WYJAŚNIENIA TREŚCI SWZ_6

Dotyczy: postępowania o udzielenie zamówienia publicznego, prowadzonego w trybie przetargu nieograniczonego na **”Zaprojektowanie i wykonanie robót budowlanych dla zadania pn. ”Budowa budynku Centrum Informatycznego wraz z zagospodarowaniem terenu i niezbędną infrastrukturą”** – znak sprawy CRZP/50/2026/AZP.

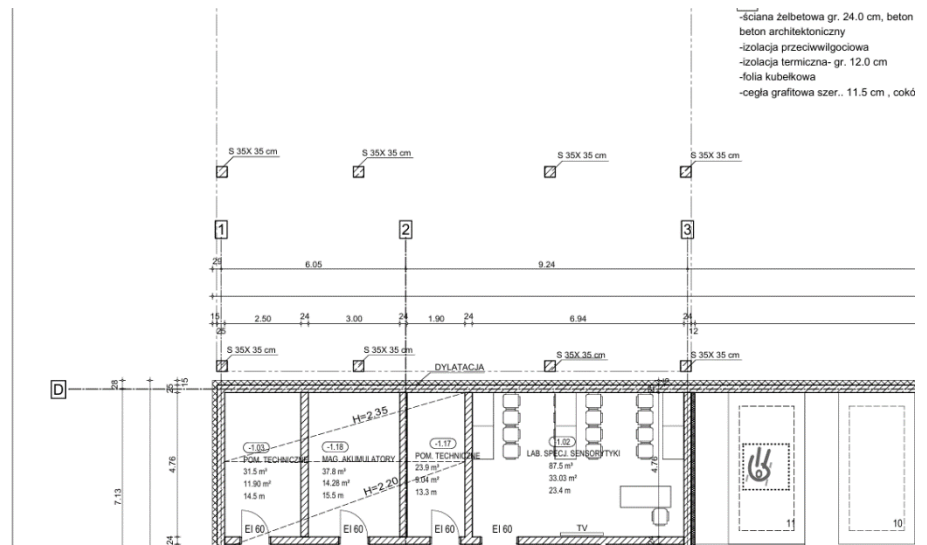
8. Prosimy o informację na temat słupów w osiach 1/2/3 nad osią D. Czy słupy projektuje się na stopach żelbetowych? Czy to też element istniejący pod łącznikiem?

Stanowisko (wyjaśnienie) Zamawiającego: PFU słupy łącznika będą wykonane przez Wykonawcę Akademika.

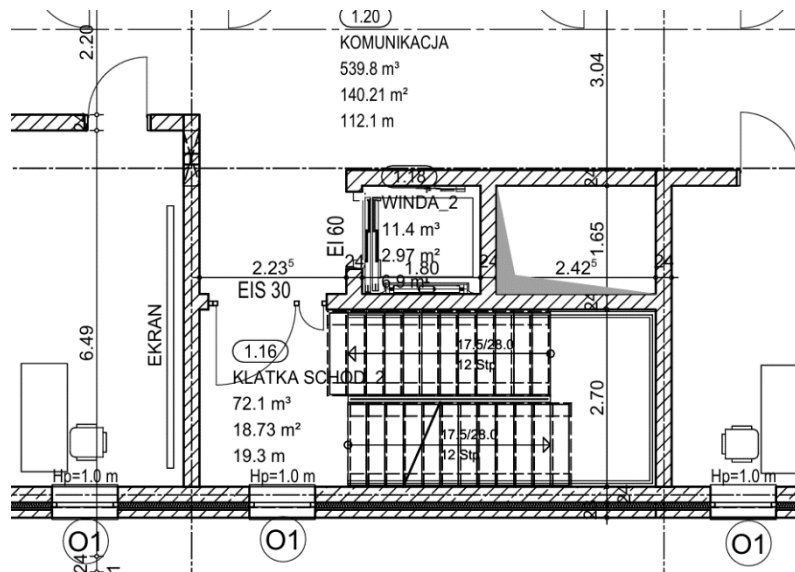
9. Prosimy o przesłanie szczegółu wykończenia strefy cokołowej dla budynku. Ewentualnie podanie wykończenia i warstw przegrody.

Stanowisko (wyjaśnienie) Zamawiającego: PFU nie jest projektem, tylko wytycznymi do projektu, projekt musi zostać wykonany przez Wykonawcę

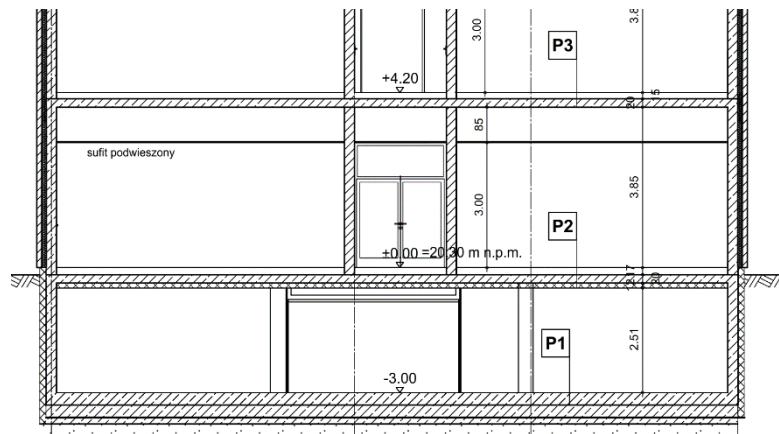
12. Prosimy o wyjaśnienie rozbieżności opisu z przekrojami. Grubości stropów między kondygnacyjnych oraz piwnicy nie zgadzają się na przekrojach/opisie. Prosimy o jednoznaczne wskazanie grubości dla poszczególnych stropów.

- strop nad piwnicą żelbetowy monolityczny, jednokierunkowo i krzyżowo zbrojony, grubość płyty 22 cm i 25 cm; beton C30/37; stal zbrojeniowa RB500W / BS1500 / B500SP, otulina zbrojenia 30 mm
- stropy kondygnacji nadziemnych żelbetowe monolityczne, jednokierunkowo i krzyżowo zbrojone, grubość płyty 22 cm; beton C30/37; stal zbrojeniowa RB500W / BS1500 / B500SP, otulina zbrojenia 30mm

Stanowisko (wyjaśnienie) Zamawiającego: PFU nie jest projektem, tylko wytycznymi do projektu, projekt musi zostać wykonany przez Wykonawcę, stropy muszą być wykonane zgodnie z projektem konstrukcyjnym, wykonanym przez Wykonawcę.

P3

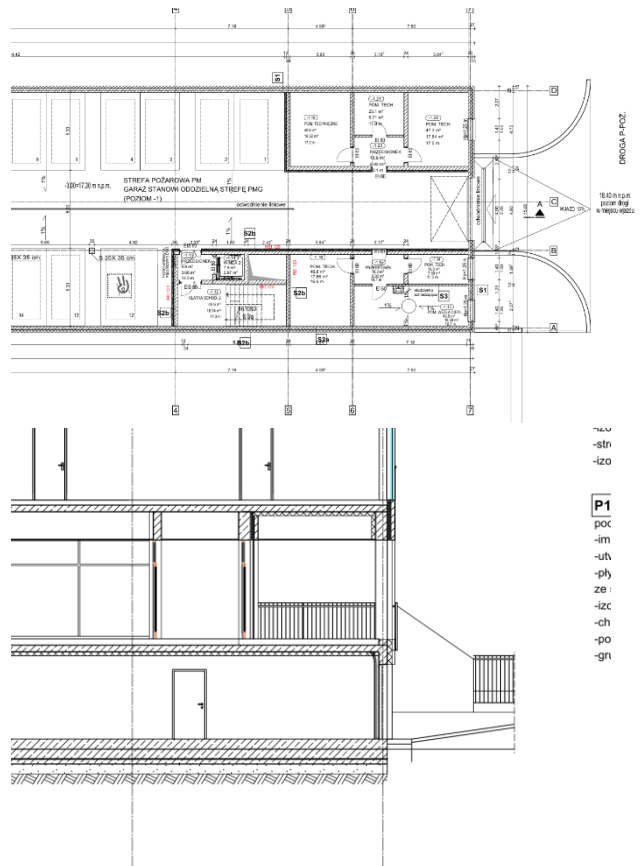
13. Prosimy o informację czy na każdym stropie od spodu projektuje się izolację termiczną gr. 12 cm - wg warstw podanych na przekroju A-A.

- warstwa wykończeniowa (wykładzina winylowa)
- warstwa wyrównawcza
- wylewka cementowa 7.0 cm
- folia PE
- izolacja akustyczna 7.0cm
- strop żelbetowy, gr. 20.0 cm, wg proj. konstr.
- izolacja termiczna gr. 12.0 cm (niepalna)

Stanowisko (wyjaśnienie) Zamawiającego: PFU nie jest projektem, tylko wytycznymi do projektu, projekt musi zostać wykonany przez Wykonawcę, izolacja termiczna od spodu, musi zostać zaprojektowana w stropie garażu, na wyższych kondygnacjach tylko izolacja akustyczna.

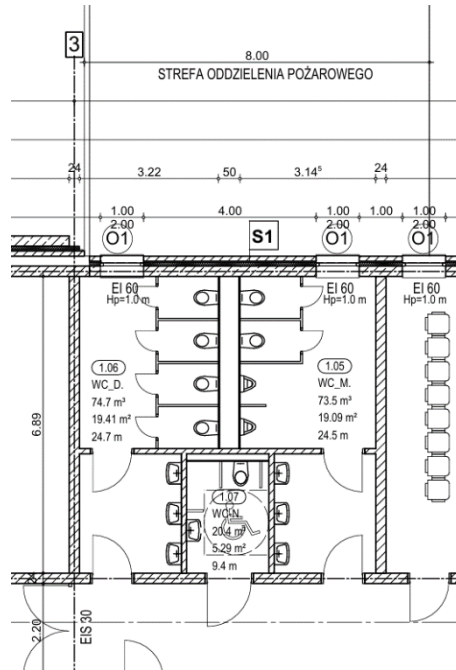
14. Prosimy o wyjaśnienie rozbieżności przekroju z rzutem. Oznaczenie przekroju przechodzi przez wjazd o nachyleniu 15%, natomiast na przekroju nie został on pokazany. Skutkuje to brakiem jednoznacznego określenia elementów konstrukcyjnych dla zjazdu.

Stanowisko (wyjaśnienie) Zamawiającego: PFU nie jest projektem, tylko wytycznymi do projektu, projekt musi zostać wykonany przez Wykonawcę, rzędna wysokości drogi jest podana na rzucie, nachylenie również, resztę powinien wykonać projektant Wykonawcy.

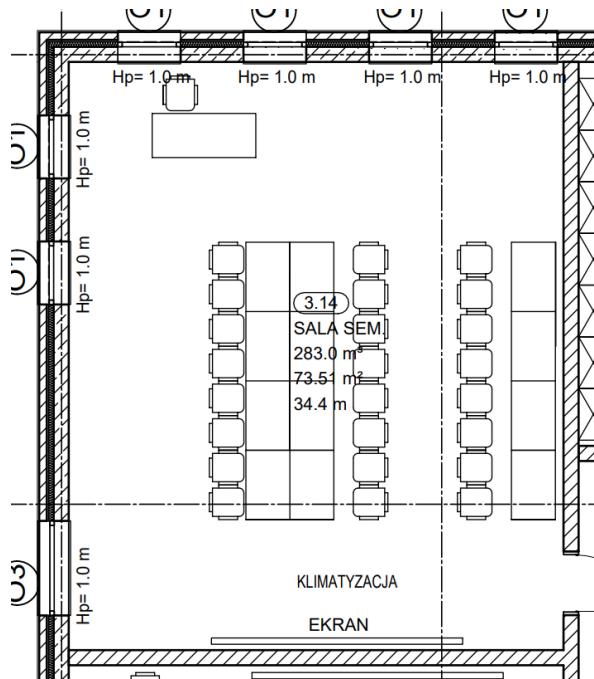
24. Prosimy o informację czy wyposażenie ruchome (biurko oraz krzesła) znajdują się w zakresie oferty, jeżeli tak prosimy o ich specyfikację techniczną.

Stanowisko (wyjaśnienie) Zamawiającego: NIE

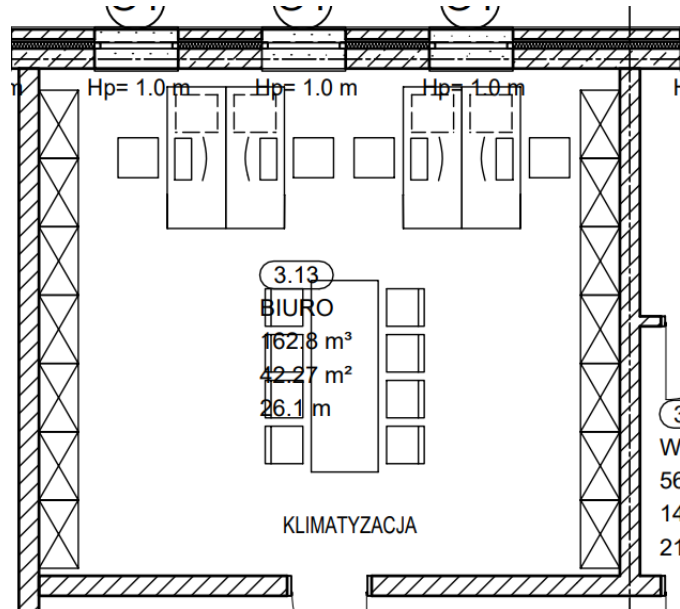
25. Prosimy o informację czy wyposażenie ruchome oraz stałe (szafki, biurka, krzesła biurowe, stół konferencyjny, krzesła do stołu konferencyjnego)

znajdują się w zakresie oferty, jeżeli tak prosimy o ich specyfikacje techniczną.

Stanowisko (wyjaśnienie) Zamawiającego: NIE

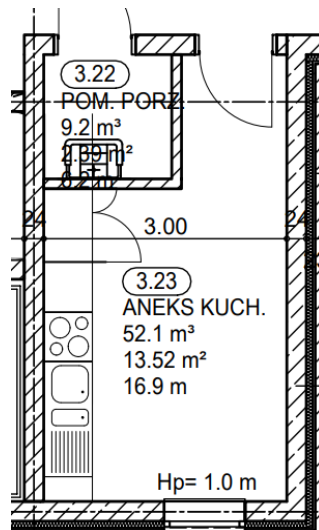
26. Prosimy o informację czy wyposażenie stałe (zabudowa meblowa kuchni oraz sprzęt AGD) znajdują się w zakresie oferty, jeżeli tak prosimy o ich specyfikacje techniczną.

Stanowisko (wyjaśnienie) Zamawiającego: NIE
